ユニバーサルデザイン導入の実践の一步

今回、機会あって、JFMAユニバーサルデザイン研究部会は、その参加メンバーでもあるリーマン・ブラザーズ証券から、ユニバーサルデザイン視点からの東京（六本木、三田）オフィスの改修・新設のアドバイスを求められた。部会ではこれまで、2004年に「ユニバーサルデザインガイドライン」、2006年に「ユニバーサルデザイン総合評価手法（CASUDA）」、また設計プロセスにユニバーサルデザインを取り込むための「UDレビュー」を考案してきたが、今回のリーマン・ブラザーズ証券のユニバーサルデザイン導入プロジェクトは、これらのツールを実践に活かすための、またとない機会となった。さらには、導入のテクニカルな部分だけでなく、マネジメント視点によるワークプレイスの多様性確保、ユニバーサルデザイン導入の経営における位置づけの明確化など、経営理念との整合という点でも意義あるものとなった。もともと、本来のCASUDA、UDレビューのあり方からは、限られた時間と予算の中で現実化できたことは小さかったかも知れない。しかし、こうした現実の事例との摺り合わせが、これらのツールを、より強く、より実効性のあるものにしていくのだと思う。そう期して、プロジェクトの試行錯誤のプロセスを調査研究報告書にまとめた。

6 UDLレビューによる設計改善案提案

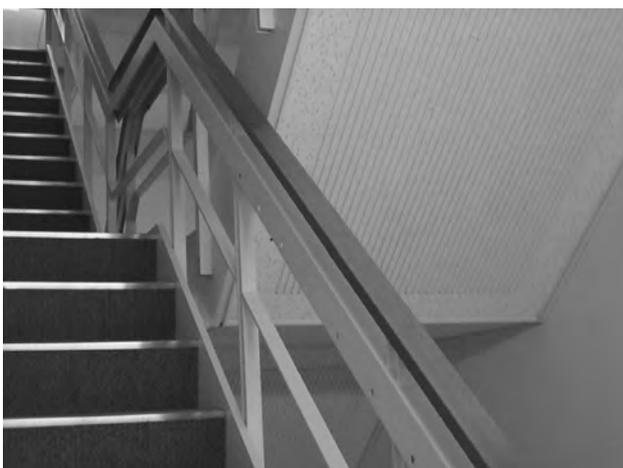
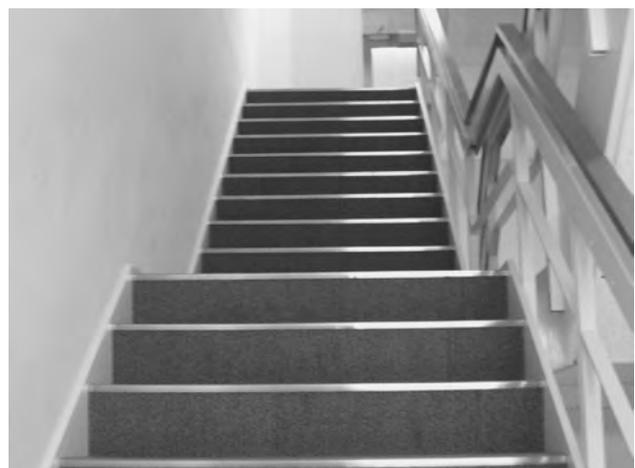
- 急勾配（上げが高く、踏面が狭い）
- 車椅子使用者等が避難時に待機するスペースがない
- 足元灯を設けていない
- 段鼻と踏面とのコントラストが低い
- 階段手前に点状ブロックが敷設されていない
- 手すりが掴みにくく、かつ点字表示がされていない
- 手すりが1段のみで、かつ片側にしか設置していない
- 手すりの位置が高く、水平方向に延長していない

車椅子使用者等が避難時に待機するスペースがない

段鼻と踏面とのコントラストが低い

手すりが掴みにくく、点字表示されていない

手すりが片側にしか設置されていない

3.3.3.4 業務支援空間(会議室)

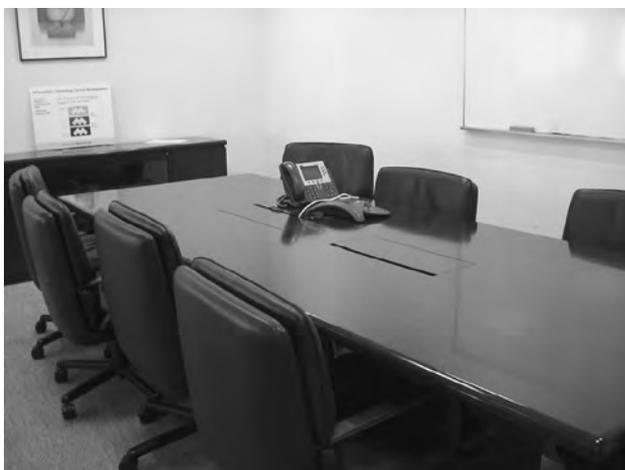
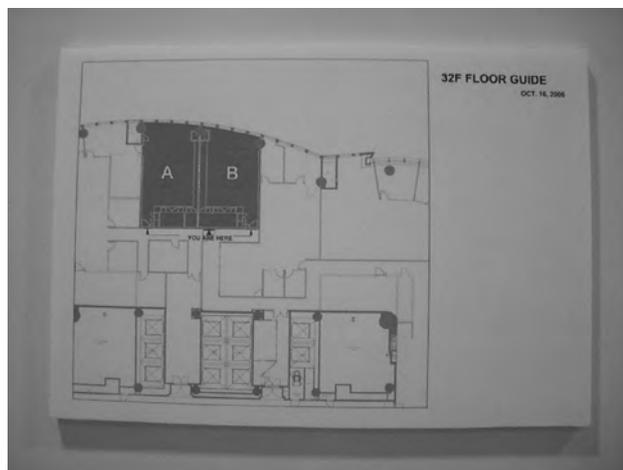
- レイアウトを変更できない
- 部屋ごとに空調や照明を個別に調節できない
- 照明点灯スイッチが高い位置に設置されている
- 会議室を案内するサインがない
- 会議室名を示す文字が小さい

レイアウトを変更できない

会議室を案内するサインがない

会議室名を示す文字が小さい

④人事部入り口電話（29階のみ）

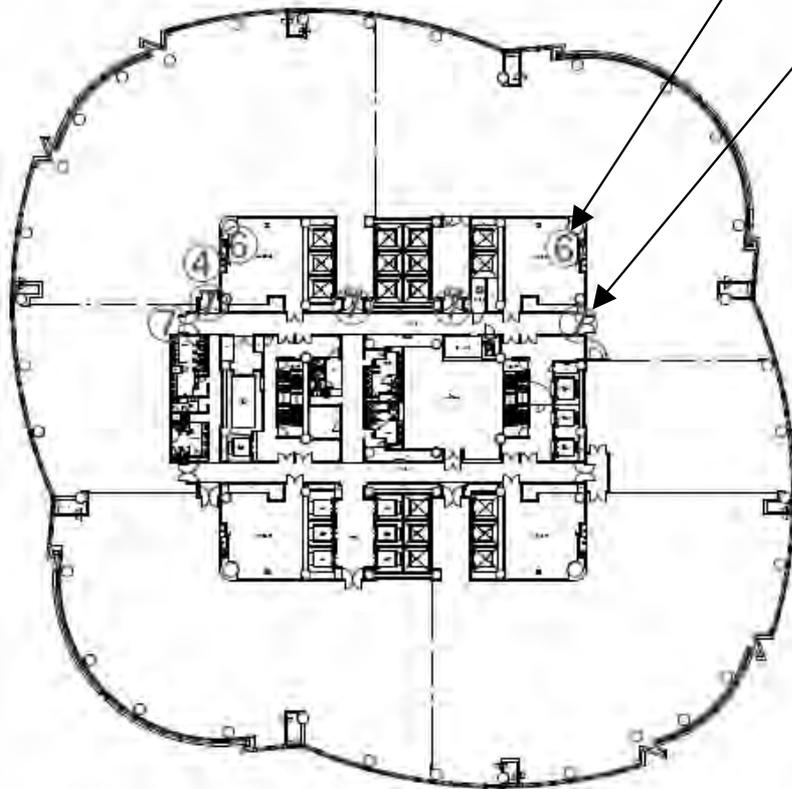
→ IPフォンを小さなアナログ電話に換えて低い位置に設置パネル交換

⑥パントリーデザイン（29・30階）

→シンク部の足下をセットバックさせる、高さを低くする。

③ファーストエイドルーム

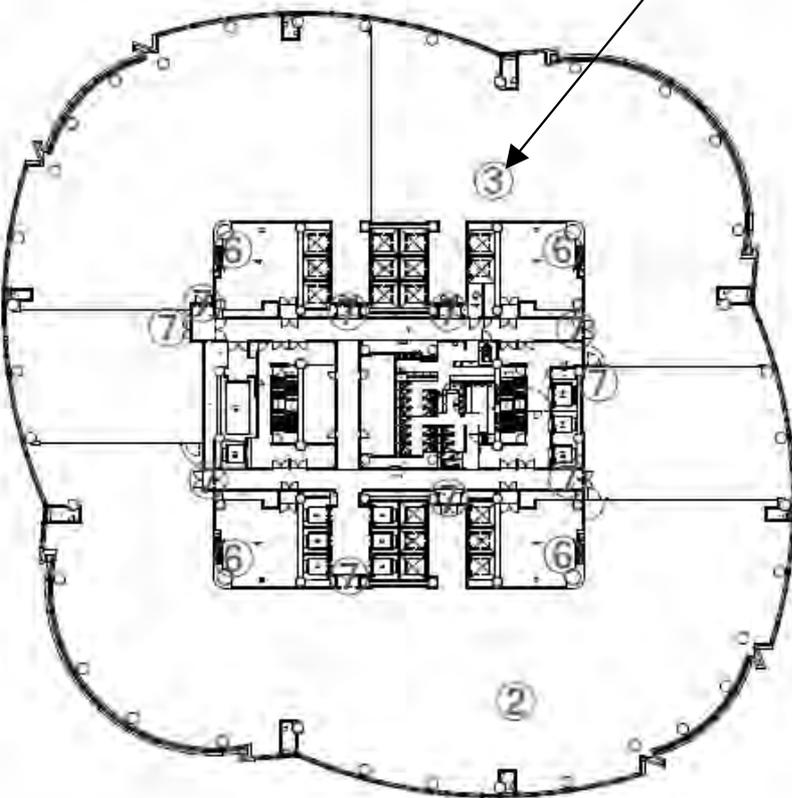
→スライディングドアに変更/中廊下を撤去(部屋を広くする)
ストレッチャーが入る場合はガードマンが対応、
ストレッチャーのルート検討/シーツの色の件

⑥パントリーデザイン

→シンク部の足下をセットバックさせる、高さを低くする。

●32階 オフィスフロア

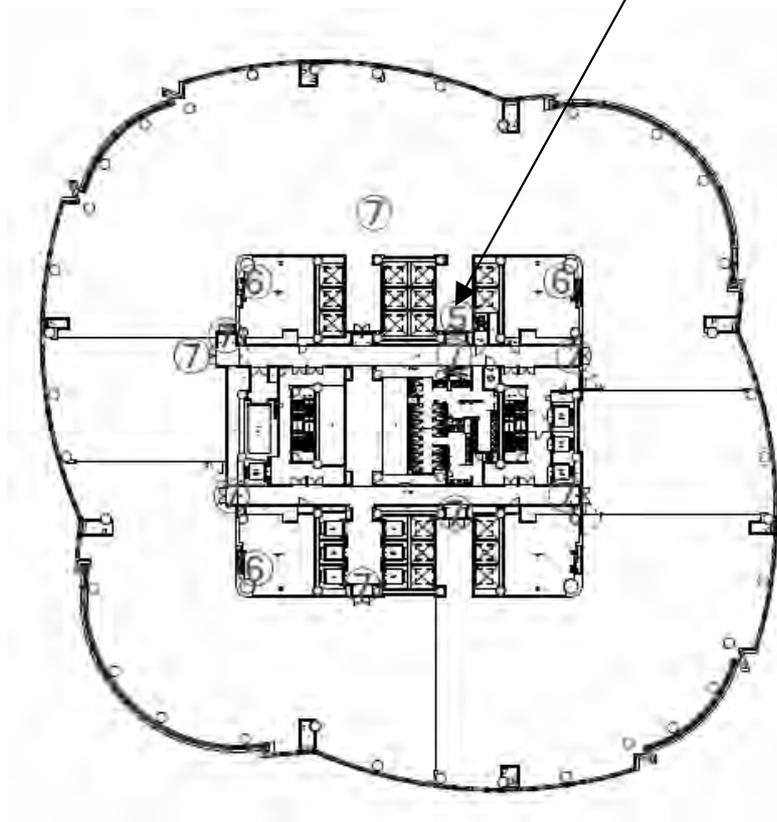
⑤喫煙室へのアクセスが悪い

→プランを再検討

共用部エレベータ →図面①

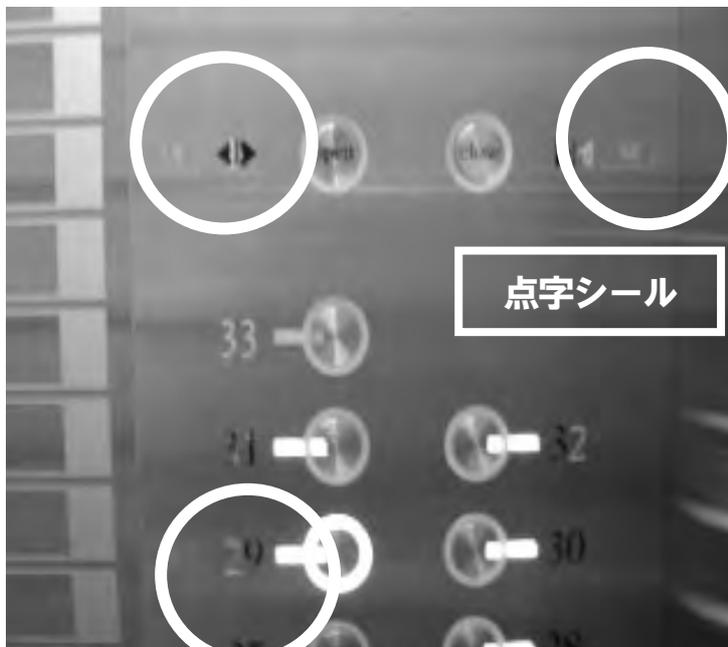
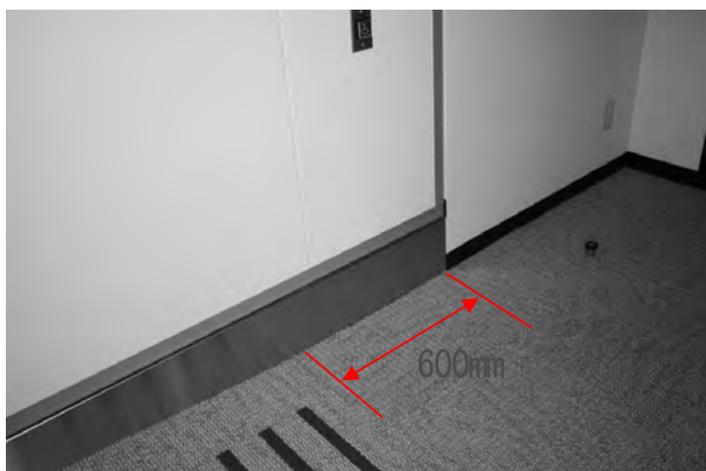
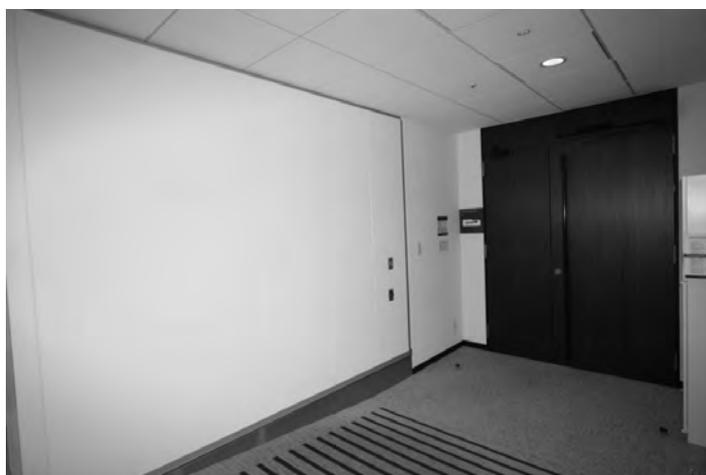
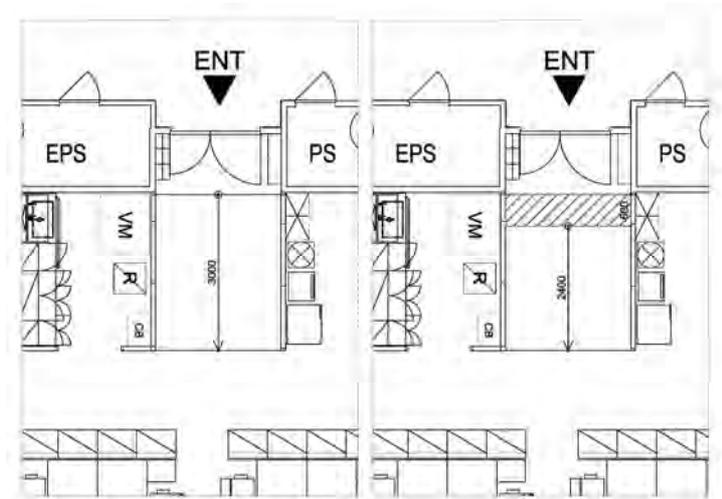
ビル側との協議により、点字シールがビル側の施工で取り付けられた。この件は、ビルのエレベータの6機の内1機は元々点字表示があったが、リーマン・ブラザーズ証券のインターン（弱視）から、「点字表示さえあれば特別なエレベータを使わなくても他の人と同じように通勤ができるので検討して欲しい」というリクエストがあり、それをビルオーナー側で速やかに対応したことで実現された。

スロープ(廊下・会議室等) →図面②

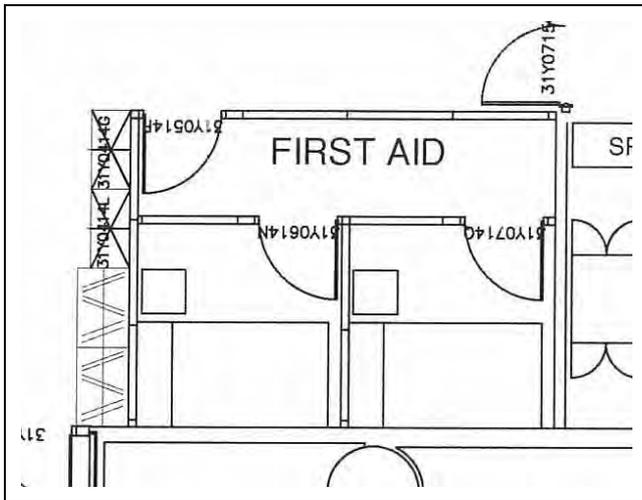
三田オフィスの新規開設に伴う内装工事の中でスロープに関する見直しが行なわれた。オフィス全体のレイアウトに影響のあまりない範囲での修正案とした。工事計画中であったため、適切な変更がなされた。オフィス入口扉前のスペースを、車椅子等のために安全に確保する目的で、勾配を1/15から1/12に変更した。この修正によってプラス600mmのスペースを設けることができた。勾配の緩和よりもフラット部分の設置を優先し、安全面を考慮した結果である。

ファーストエイドルーム →図面③

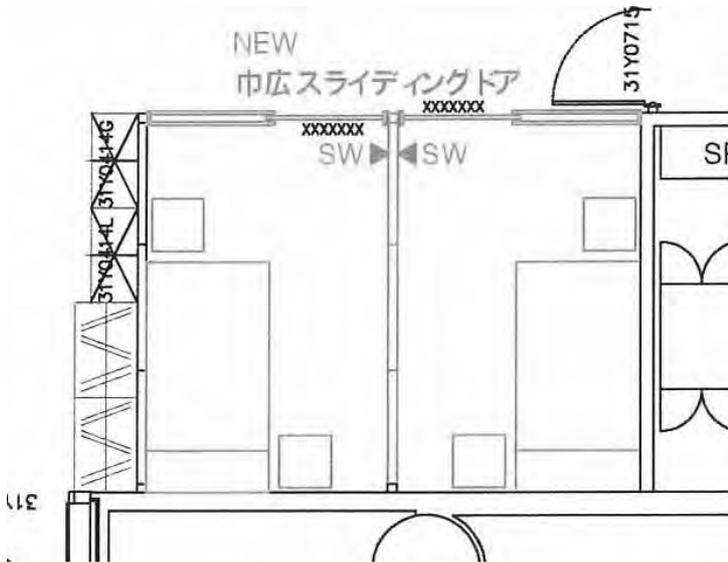
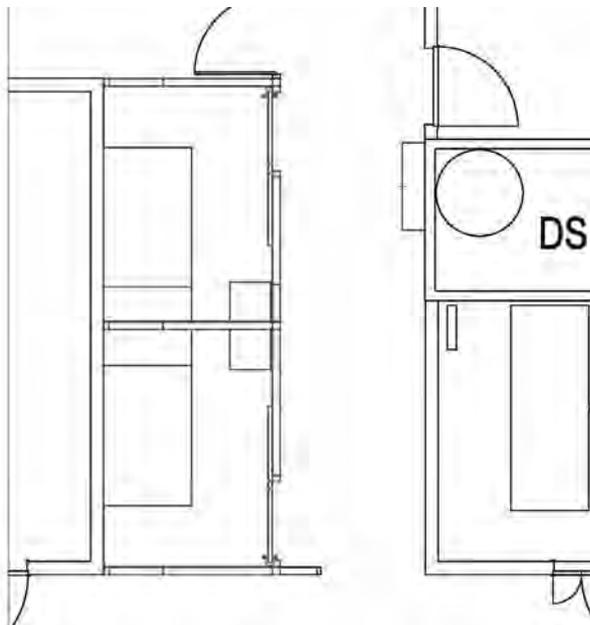
六本木ヒルズオフィスのファーストエイドルームで、ベッドまでのアクセスの検証を行なった。まず、扉の重さが車椅子にはアクセスしにくい点、中廊下があるため、各部屋までのアクセスがスムーズでない点。ストレッチャーがベッドサイドまで入れない点、家具が壁との色合いで認識しにくい点等が上げられた。プラン上で対応可能かスタディをし、扉をスライディングドア（幅広タイプ）に変更し、部屋のレイアウトを変更し中廊下を省記、廊下から直接アクセスできるようにした。音の問題等考慮しなければならない条件がファーストエイドルームにはあるが、この場所のレイアウトはオフィスとの間に中廊下を設けている場所のため、問題ないと判断した。この変更により、ストレッチャーのアクセスも容易にできるようになっている。

扉が重くアクセスが困難である（六本木オフィス）

ストレッチャーがアクセスできない

採用されたスライディングドア

喫煙室へのアクセス →図面⑤

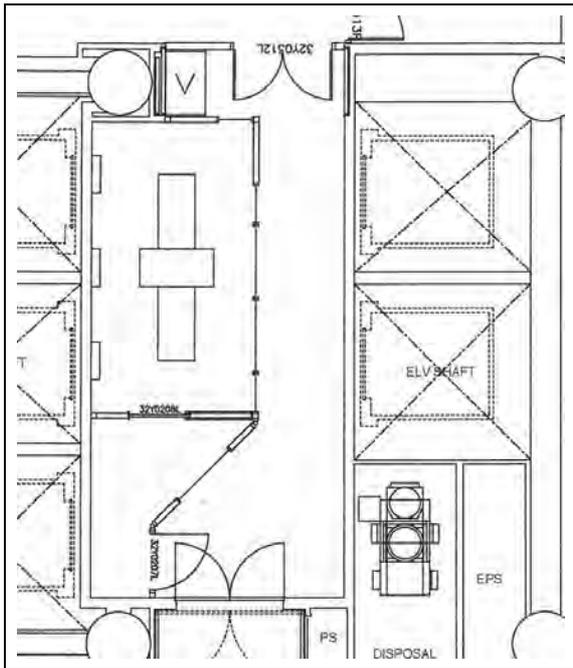
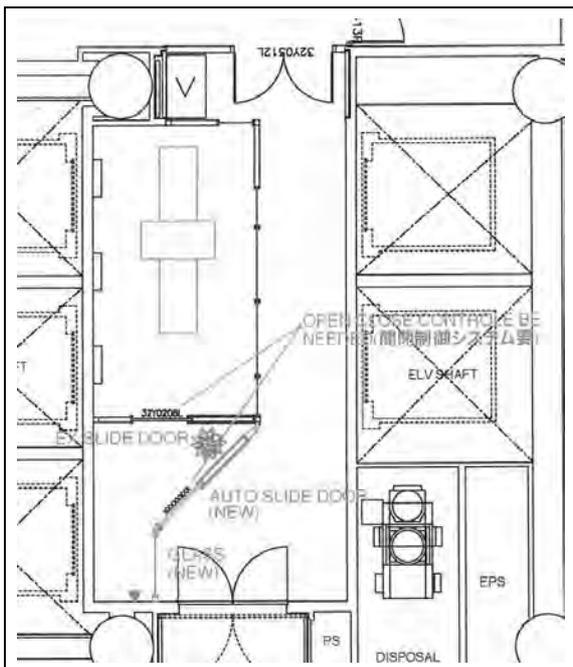
六本木ヒルズでは、喫煙室をテナントオフィス内に設けた。オフィス内に設けてあるスモーキングルーム（喫煙室）へのアクセスの検証により、前室へのアクセスに問題があると指摘を受けた。入口の扉がスィングタイプで袖壁との距離が近いためである。前室の機能は、臭い・煙のコントロールのため、維持する必要がある。スモーキングルームの入口扉と同様に、前室の扉も自動スライディングドアに変更する案を作成した。スモーキングルームの排気のための空気のサーキュレーションを維持するため、前室への空気導入用に換気ガラルのサイズを注意する必要がある。施行時期、予算等は確認中である。廊下からの扉も同様に検討対象とする必要がある。臭い、煙のコントロールのため前室を設けたが、車椅子等でのアクセスが容易でないため、自動扉の設置計画をプランした。

改善プラン

パントリー →図面⑥

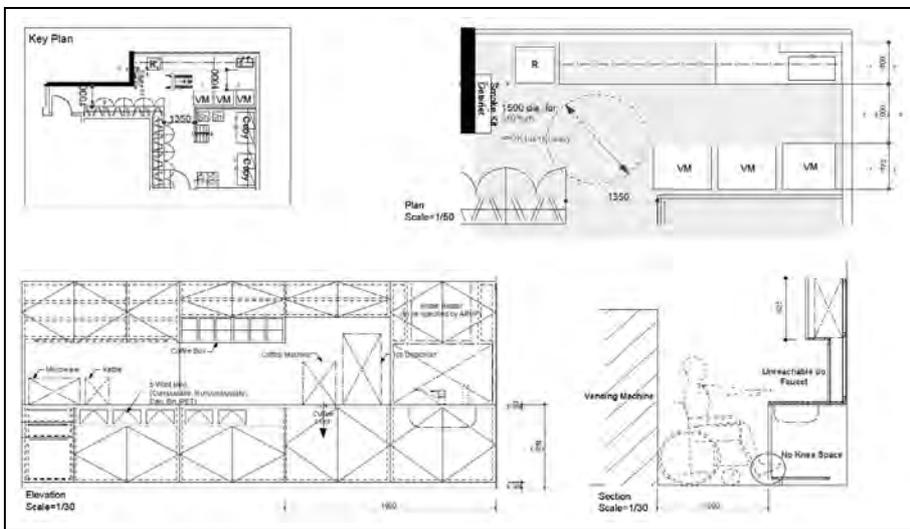
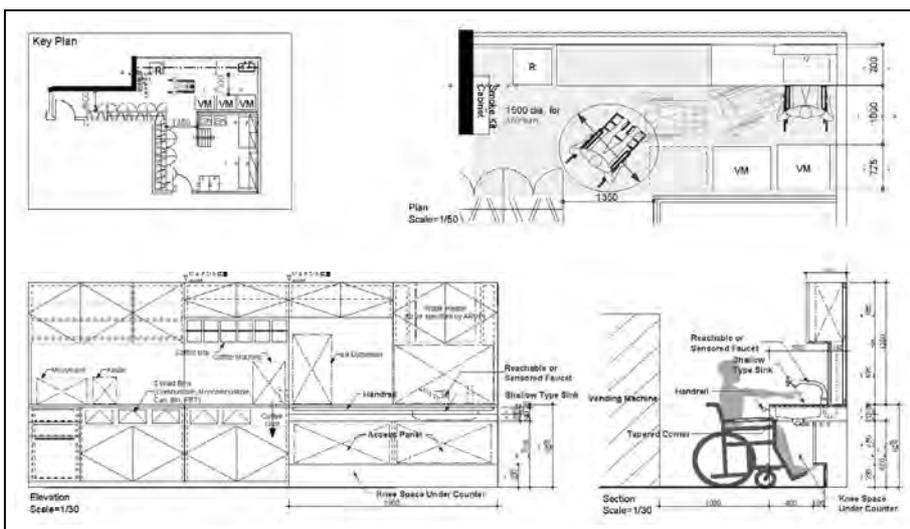
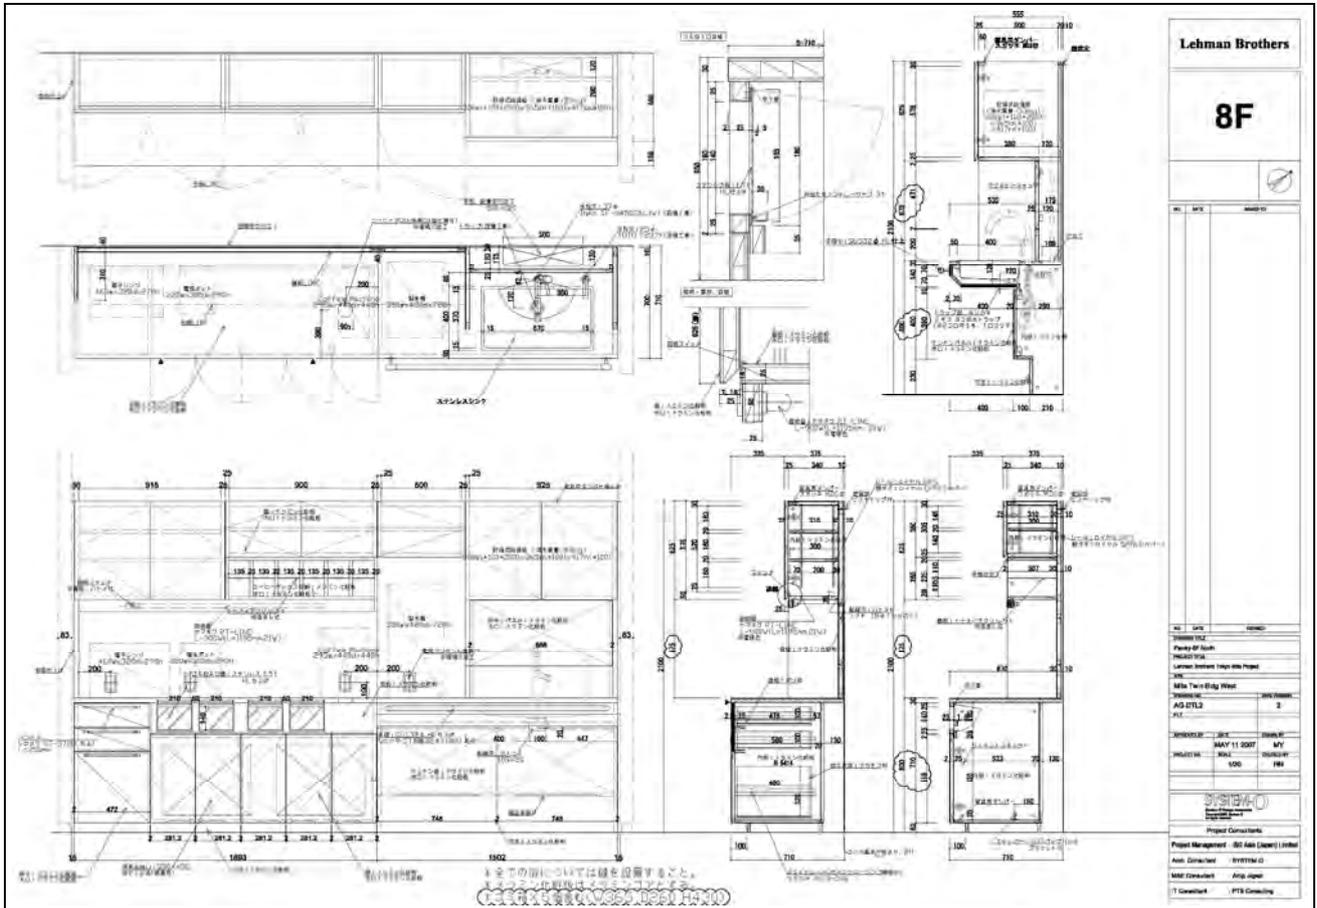
例-1 六本木ヒルズオフィス、新宿オフィス
 六本木ヒルズに関しては既にビル標準でシンク等が設置されていたため、機能的な追加工事のみ行なった。流し、カウンター高さ等の改善方法を新宿オフィス設置時に、設計変更を行いコストに影響なく正しい設計の物を設置できた。

修正するにはかなり大掛かりな工事が必要となる。図面等準備して検討中である。

新宿のオフィスがちょうど新規開設されるタイミングであったため、デザイナーに依頼して、計画中のパントリーキャビネットのデザインをユニバーサルデザイン対応に変更した。具体的には、足がシンクの下に入り車椅子でもシンクにアクセスできるような空間をつくり、給湯器具も手が届きやすいように長いレバー等があり、かつセンサー付きで自動制御で水の出止ができるタイプを採用した。工事コストへの影響もほとんどなく、安全で機能的なパントリーの設置ができた。

新宿オフィス改善後

共用セキュリティカードリーダー、壁掛電話等 →図面⑦

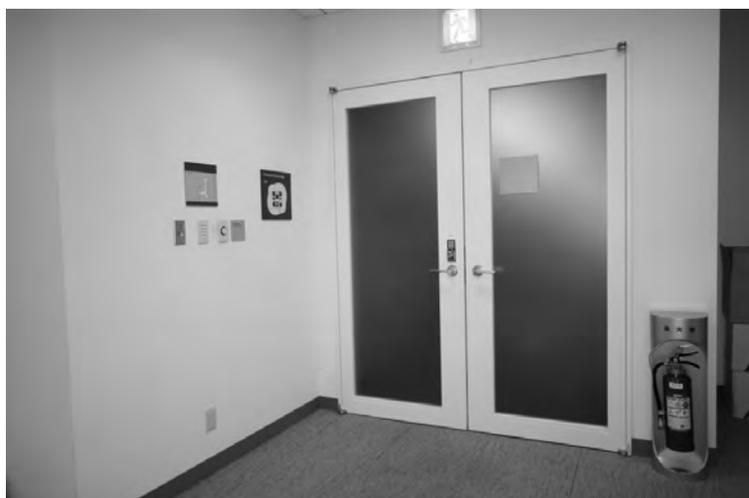
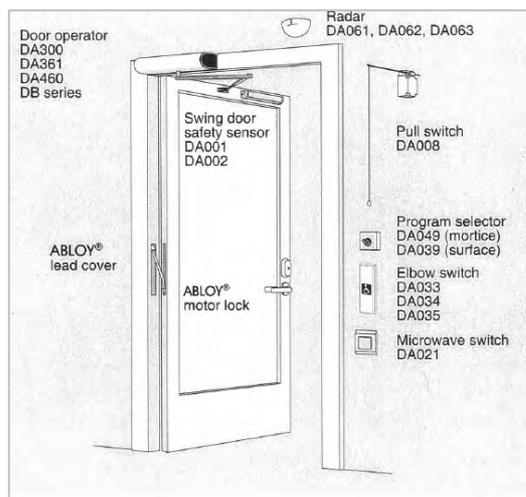
車椅子では、共用廊下に設置されている既存のカードリーダーや壁掛け電話の取り付け位置が高過ぎるため、高さを低く変更した。

社内連絡用壁掛け電話は、片手でも取り扱いの簡易な小型の物に機種を変更し、高さも1450mmから1200mmに変更した。(六本木オフィス)

ビル標準入口扉 →図面⑧

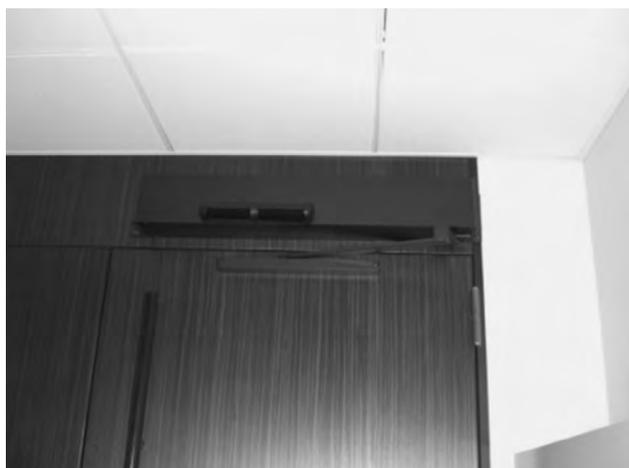
六本木ヒルズUD レビュー時に、ビル標準で設けられたオフィスへの入口扉のアクセスに課題があると指摘を受けた。鉄製の框扉で重いこと、セキュリティー対応としているため開閉速度の調節が容易でないことなど、車椅子だけではなく、健常のワーカーでもアクセスが悪い。

三田オフィスでは、廊下のビル標準の扉3箇所、自動扉開閉機構を取り付けた。三田オフィスの扉は木目のソリッドドアであるため、また、扉の開閉時に扉の反対側の安全確認が困難なため、開閉時の安全を考慮して部屋内側（扉のスイングサイド）にセンサーを設け、安全を図った。セキュリティシステムとの連携は、セキュリティ錠をまず解除してから、オートドアの起動ボタンを押すシステムとなっている。オートドアを起動させずとも、手で開閉できるシステムでもある。
